Kvam herad
Reguleringsplan for Steinsdalsfossen
Vegplan -ALT 5
FORSLAG

Prosj.nr.	Tegn.nr.	Rev.
201807200	B06-1	-

Alt 5

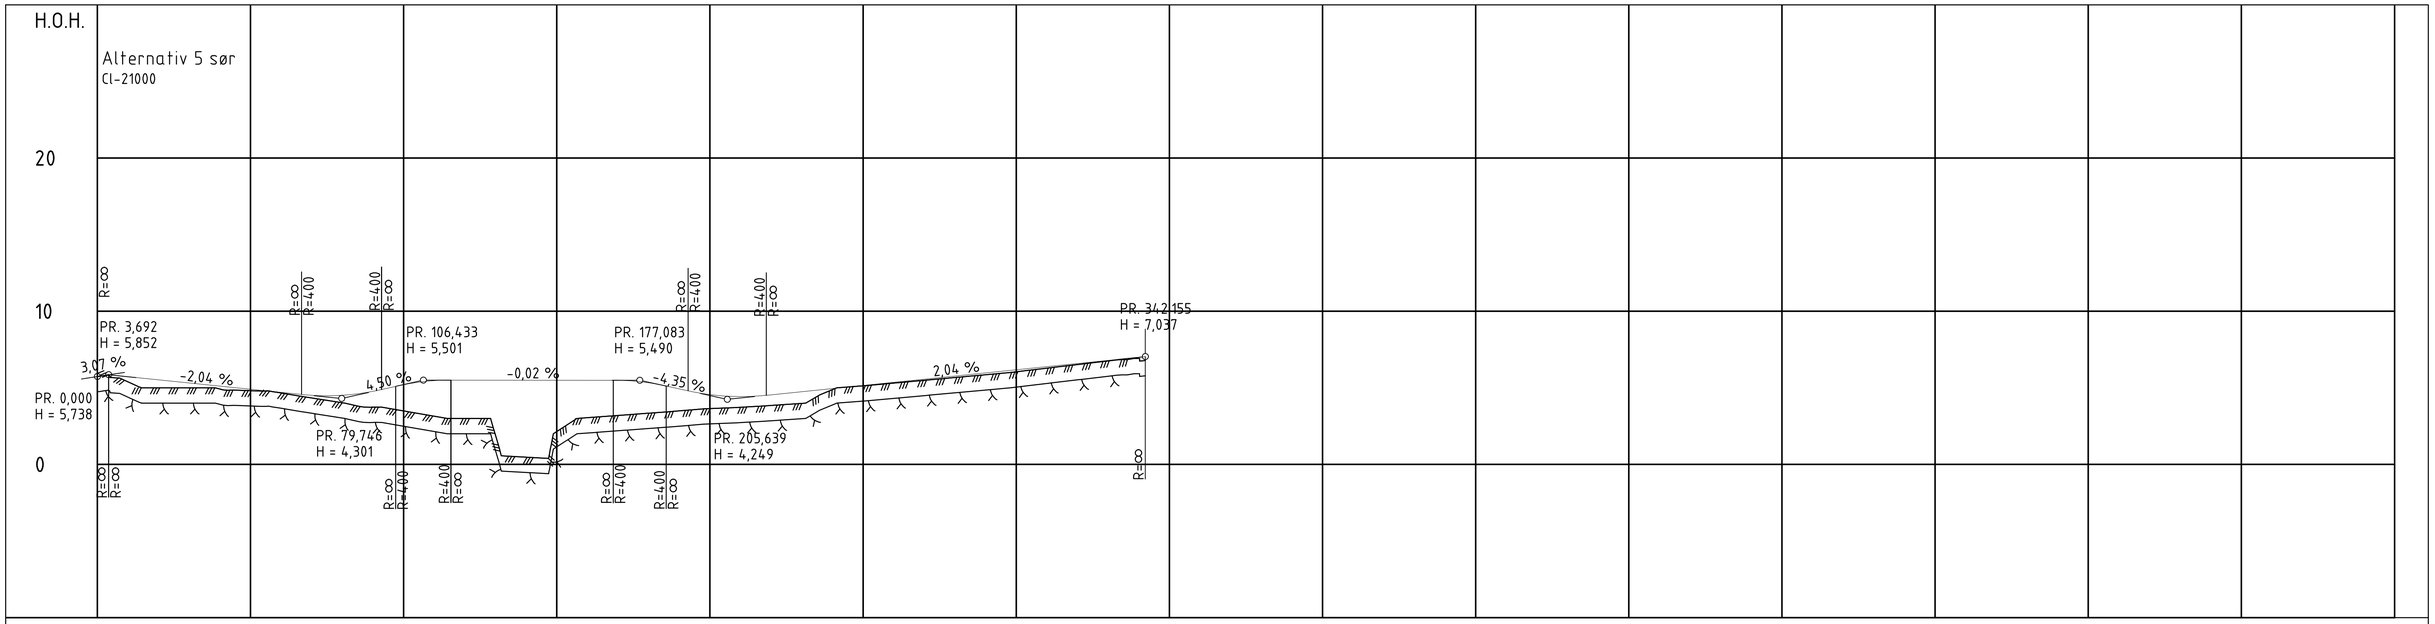
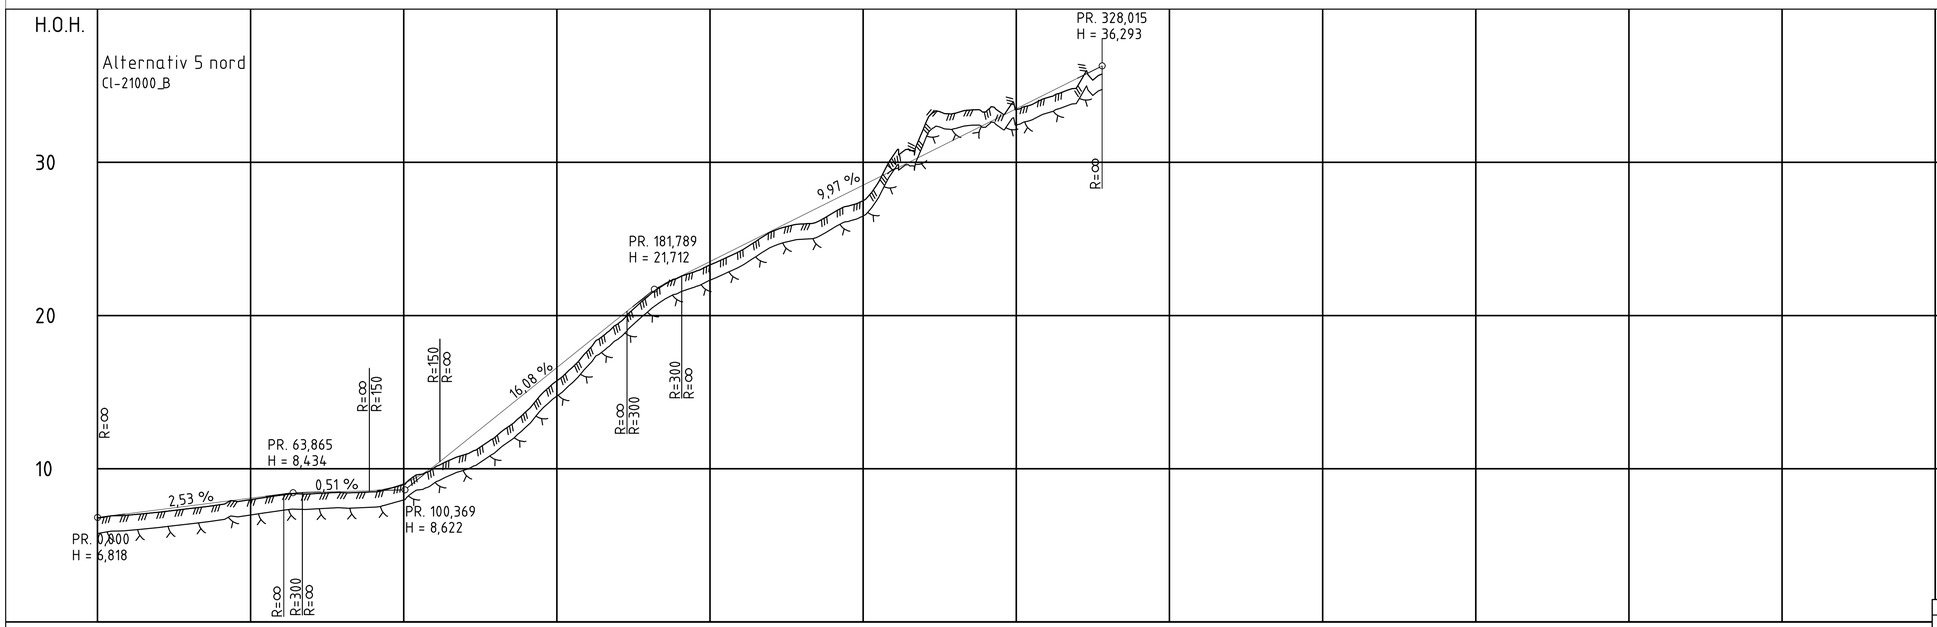
avdekket fjell, ikke sikker! det trengs så mye grøft

Vanskelig å koble adkomst på ny veg med pga stigning

Kryss bør flyttes 10-15m mot øst pga stigning for bedre påkobling
